Bauleitplanung der Stadt Ludwigsstadt
Änderung des Flächennutzungsplanes der Stadt Ludwigsstadt und Aufstellung eines
vorhabenbezogenen Bebauungsplanes „Sondergebiet Photovoltaik – Solarpark Lauenhain 2“

Abwägung §§ 3/4 Abs. 1 BauGB zum Vorentwurf vom 30.06.2023

Projekt-Nr.: PV 2023_6VI

IBW Ingenieurbüro Weber GmbH & Co. KG
Schillerstraße 33
95346 Stadtsteinach
31.12.2023

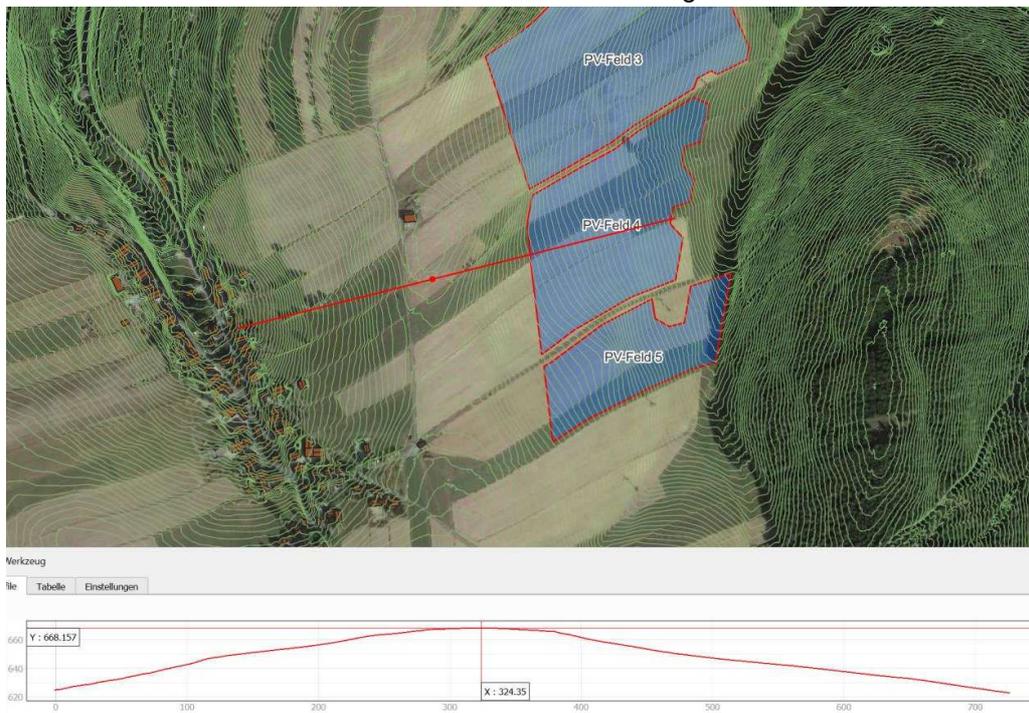
Um die oben aufgeführten Ergebnisse erreichen zu können, (da in den ersten Berechnungen relevante
Blendungen für die Häuser Schulze, Porsch und Haase festgestellt wurden) wurde in die Berechnung
ein 2m hoher Blendschutzzaun von der südöstlichen Ecke bis zum höchsten Punkt des westlichen An-
lagenfeldes eingeplant.

Ich möchte daher dringend an den Stadtrat und an die Planer appellieren, den Wald aus den Berech-
nungen zu entfernen und nach anderen geeigneten Möglichkeiten zur Vermeidung von Blendungen zu
suchen.

Es muss daher dafür gesorgt werden, dass die Blendungen auf Wohngebäude verhindert wird und ggf. ist eine Anpassung der geplanten Fläche nötig oder eine Verschiebung des Parks in nördliche Richtung. Beim Solarpark 2 wurde dabei eine deutlich bessere Fläche gefunden, welche Ortsabgewandt für keinen Anwohner sichtbar ist.

Die von privater Seite eingegangene Stellungnahme wird zur Kenntnis genommen. Die Anlage wurde in Ihrer Größe gegenüber den Vorentwurfsplanungen überarbeitet. Eine entsprechende Neuermittlung der zu erwartenden Blendungen auf umgebende Wohnbebauung wurde demnach geprüft und ist in den Entwurfsunterlagen samt überarbeiteten Blendgutachten enthalten.

Das Gutachten zeigt, dass in der Ortschaft Lauenhain nur geringfügige Blendwirkungen durch die geplante Photovoltaikanlage auf Wohnhäuser zu erwarten sind. Diese Blendwirkungen sind als vertretbar zu bewerten, da die Grenzwerte des LAI-Leitfadens deutlich unterschritten werden.

Obwohl die Blendwirkungen geringfügig (vertretbar) ausfallen, könnten sie zusätzlich durch geeignete Sichtschutzmaßnahmen nahezu vollständig unterbunden werden. Dies gilt selbst für den hypothetischen Fall, dass die umgebenden Waldflächen entfernt würden. Dies ist beispielsweise durch Blendschutzvorhänge der geplanten Einzäunung möglich und dem Vorhabenträger überlassen.

Der umliegende Straßenverkehr auf den relevanten Straßen wird durch die PVA nicht beeinträchtigt.
